MINISTERIET FOR OFFENTLIGE ARBEJDER.
Generaldirektoratet for Statsbanerne.

København K. , den 4.august 1958.
J. nr. M 6267/58.

Ang. kilebolt for kobbelstænger til diesel-mekanisk 167/183 hk rangertrektor. (20)

Tegningens nummer: 304 L-20.610.

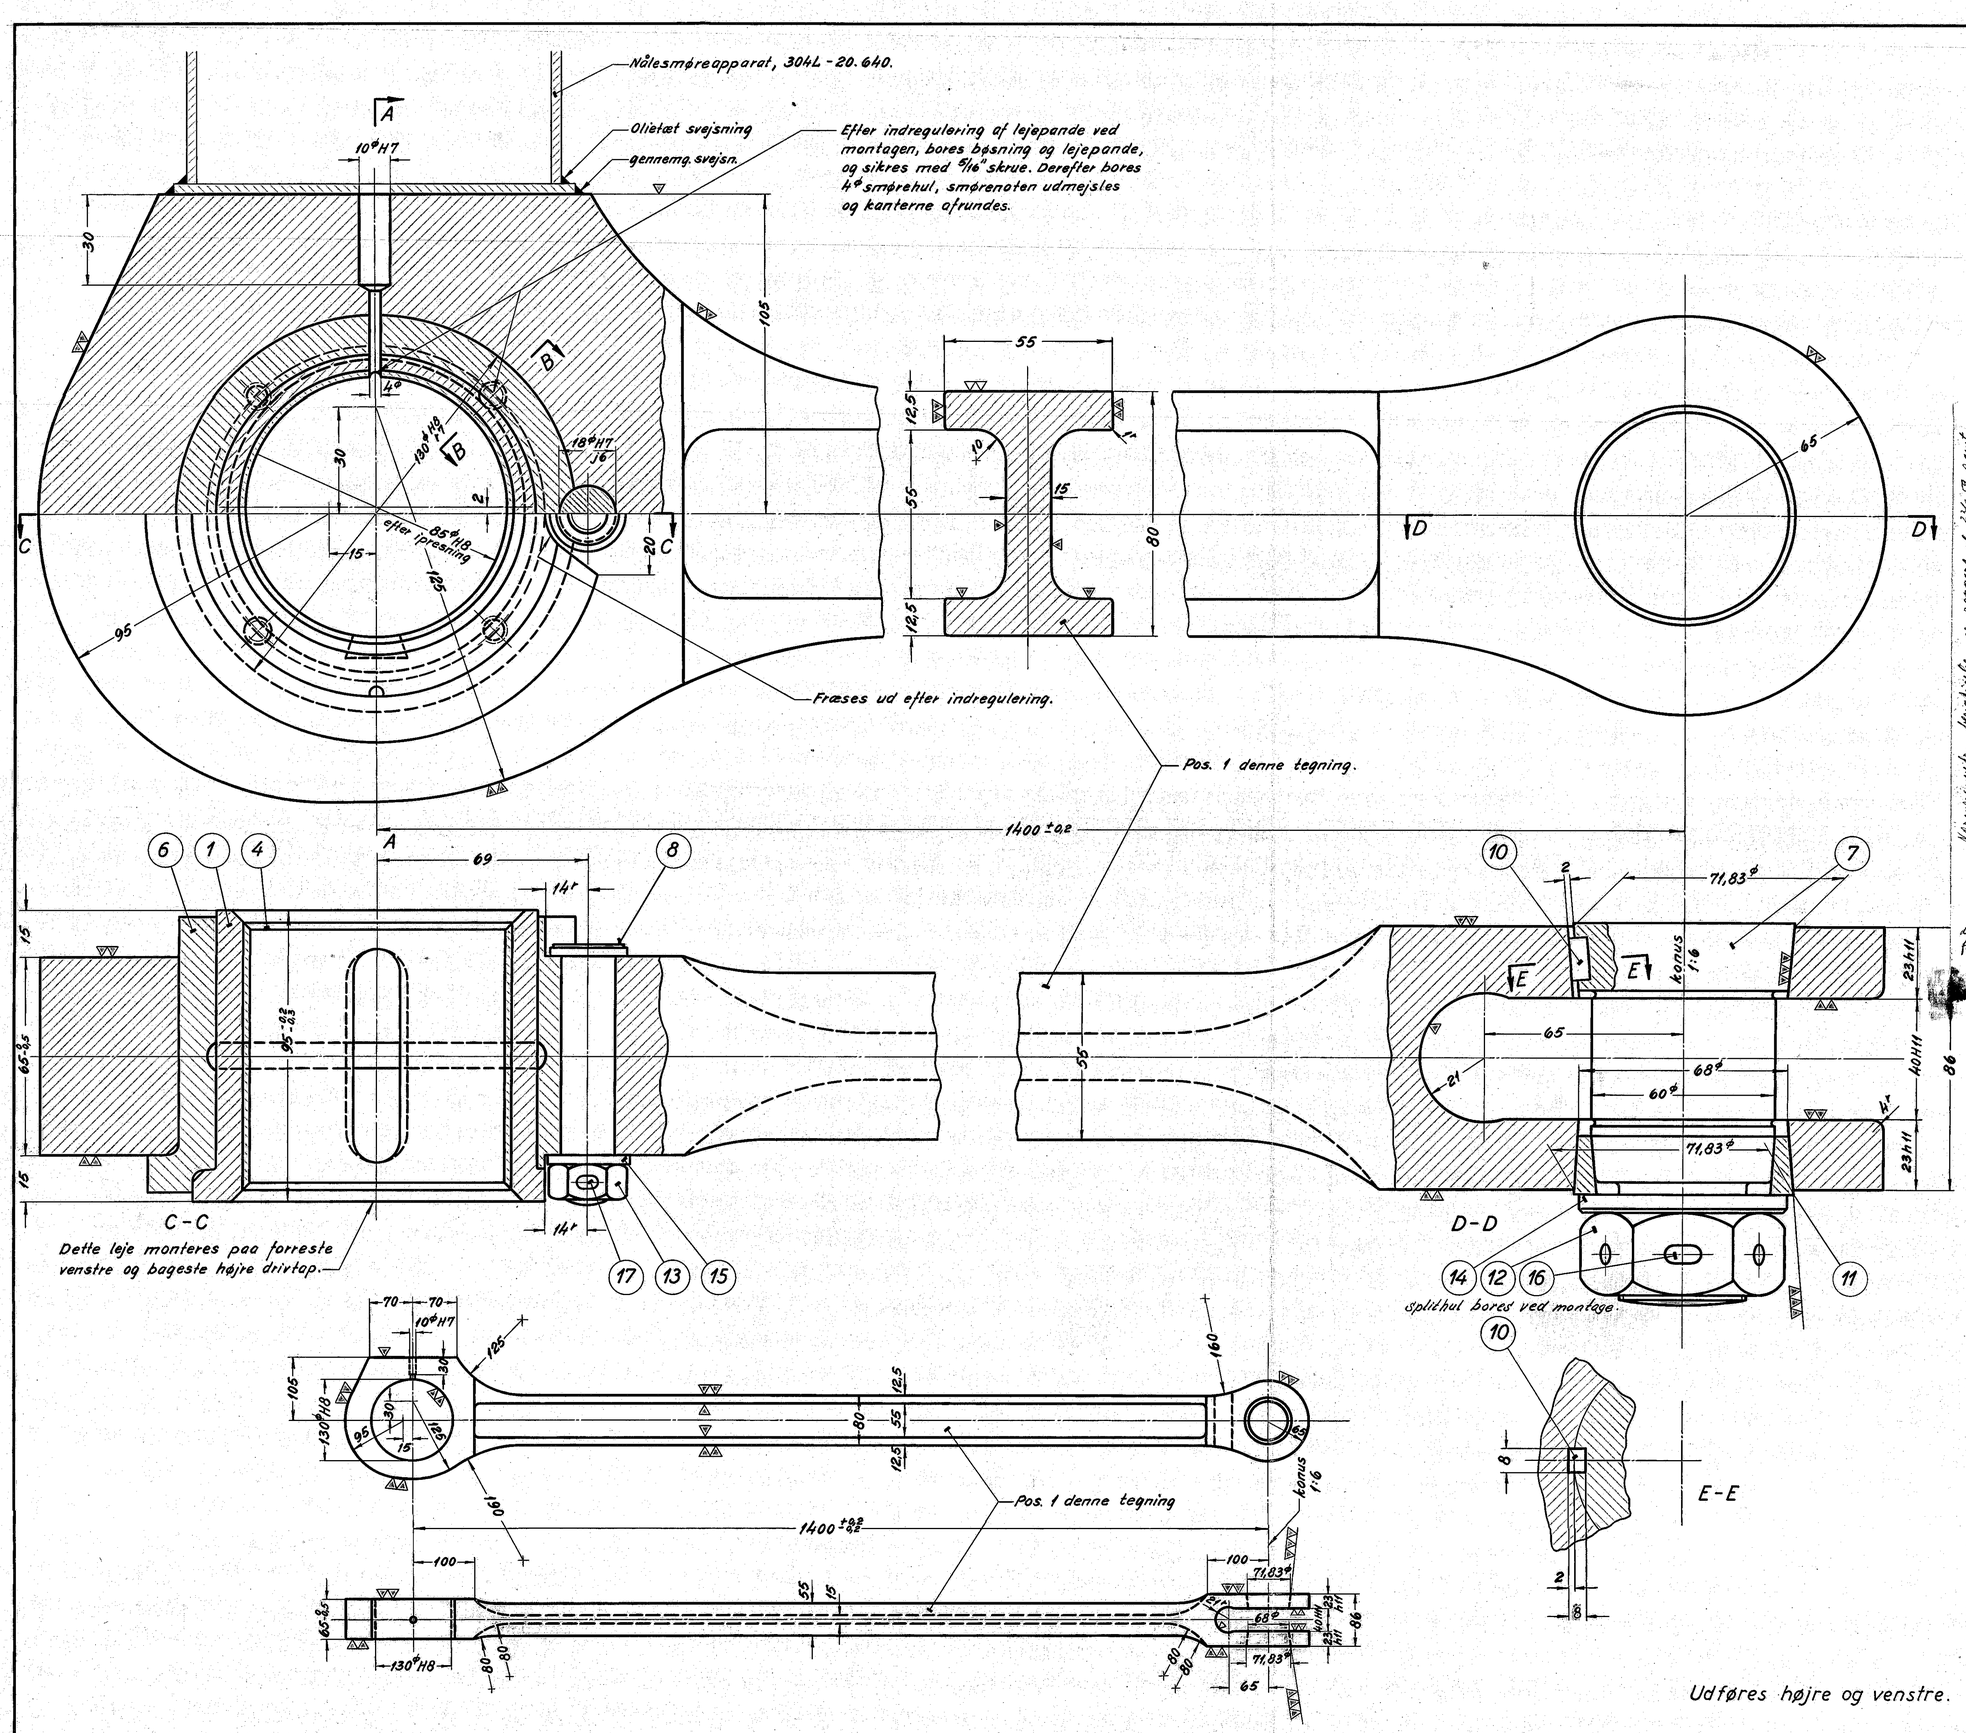
Ændringen, der ønskes gennemført lejlighedsvis ved fornyelser, består i, at kilebolten tegning 304 L-20.630, pos. 7, er gjort fælles for begge typer og desuden er ændret for sikring af møtrikken med en splitkile.

A/S Frichs, Århus,
til behagelig efterretning. De to ændrede tegninger 304 L-20.610 A og 304 L-20.630 A vedlægges, idet meddeles, at ændringen ikke skal gennemføres på traktorer nr. 127-136.
